令02原機（科保）080
令和2年10月20日

原子力科学研究所

原子炉施設保安規定の変更認可申請の補正について

原子力科学研究所原子炉施設保安規定の変更（補正）

原子力科学研究所原子炉施設保安規定（第2編 放射線管理） 新旧対照表

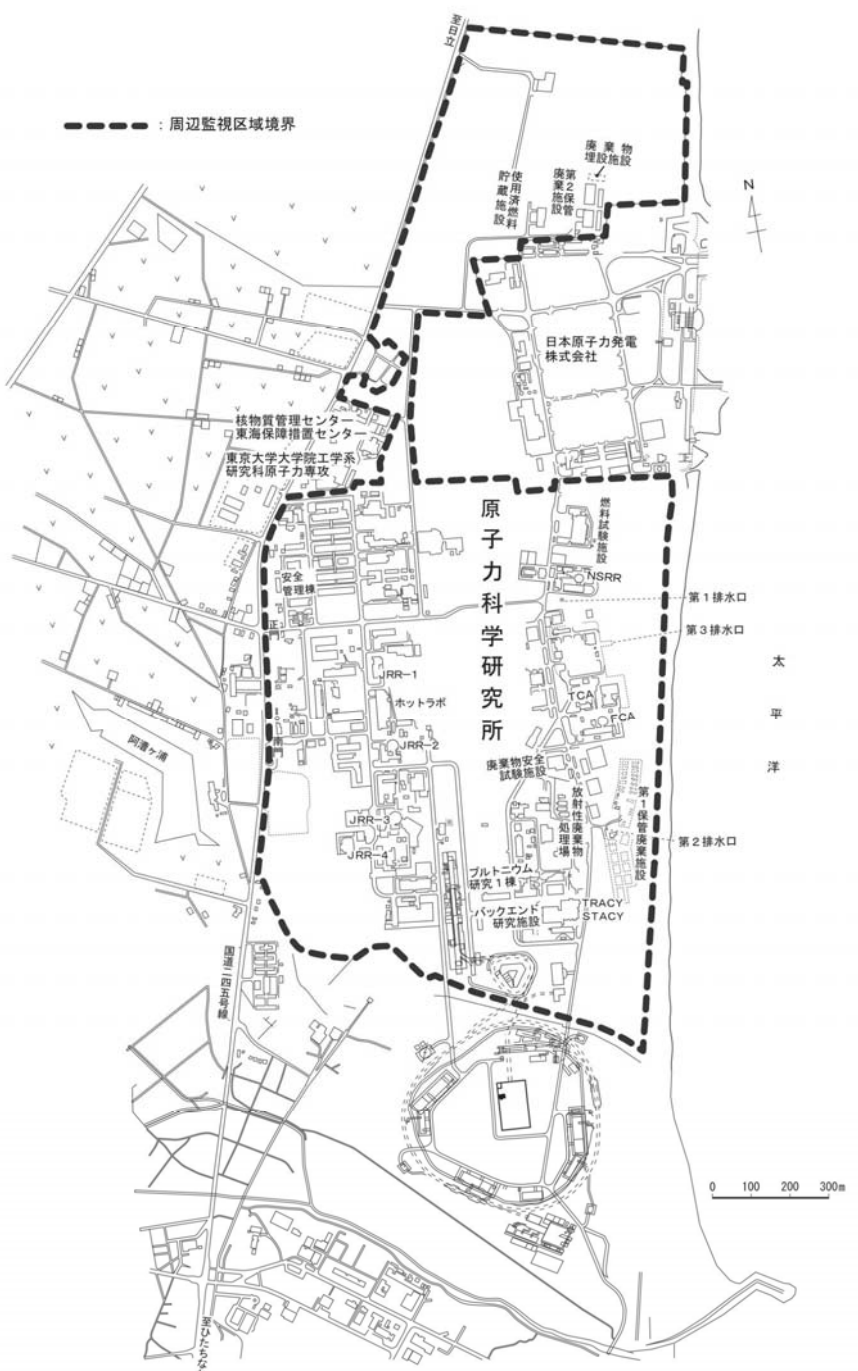
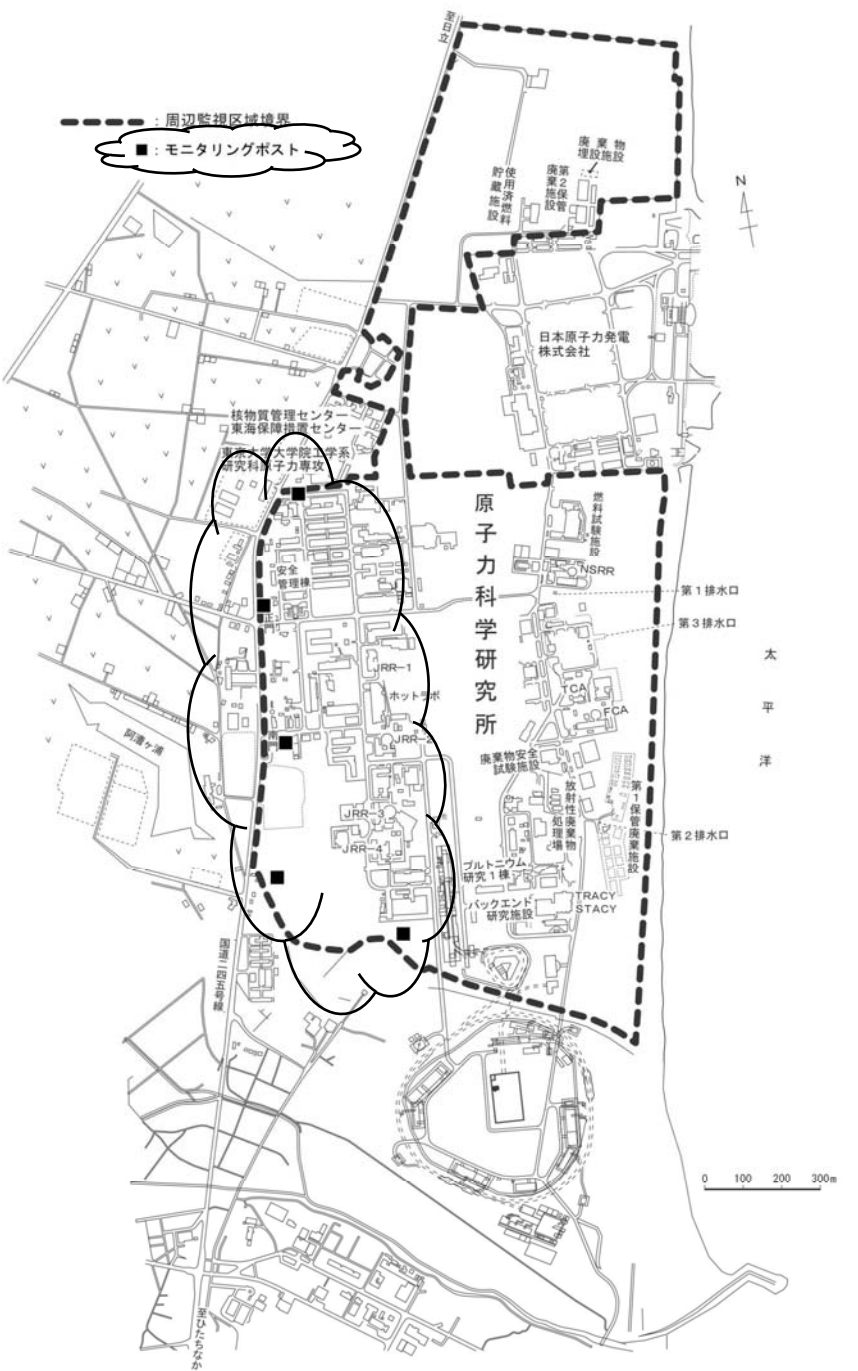
変更前					変更後					備考	
別表第17 放射線測定機器に係る施設定期自主検査の報告等（第41条関係）					別表第17 (削除)					検査制度の見直しに伴う記載の削除	
放射線測定機器		報告又は通知先									
別表第16に掲げる放射線測定機器		放射線管理部長 区域放射線管理担当課長 本体施設の施設管理者									
別表第18 改造計画（第42条関係）					別表第18 (削除)					検査制度の見直しに伴う記載の削除	
改造の区分	施設区分	計画作成者	計画同意者	計画承認者							
改造が、設計及び工事の方法の認可申請を伴わないとき	当該施設に係る放射線管理施設	当該施設に係る区域放射線管理担当課長	当該施設に係る本体施設の施設管理者 当該施設に係る原子炉主任技術者	放射線管理部長							
改造が、設計及び工事の方法の認可申請を伴うとき	当該施設に係る放射線管理施設	放射線管理部長	当該施設に係る部長等 当該施設に係る原子炉主任技術者	所長							
別表第19 ~ 別表第21 (省略)					別表第19 ~ 別表第21 (変更なし)					記載の適正化	
別表第22 放射性廃棄物の区分基準（第46条関係）					別表第22 放射性廃棄物の区分基準（第46条の2関係）						
種類	レベル区分	ベータ・ガンマ 注1)		アルファ 注2)		種類	レベル区分	ベータ・ガンマ 注1)		アルファ 注2)	
		容器表面の線量当量率	ベータ線のみを放出する放射性物質を収納した容器当たりの含有量	容器(20L基準)当たりの含有量及び容器表面の線量当量率	容器表面の線量当量率			ベータ線のみを放出する放射性物質を収納した容器当たりの含有量	容器(20L基準)当たりの含有量及び容器表面の線量当量率		
固体	適用基準					固体	適用基準				
廃	A-1	500 μSv/h 未満	3.7GBq 未満(⁹⁰ Sr にあつては、370 MBq 未満)	37kBq 以上 37MBq 未満であつて、500 μSv/h 未満		廃	A-1	500 μSv/h 未満	3.7GBq 未満(⁹⁰ Sr にあつては、370 MBq 未満)	37kBq 以上 37MBq 未満であつて、500 μSv/h 未満
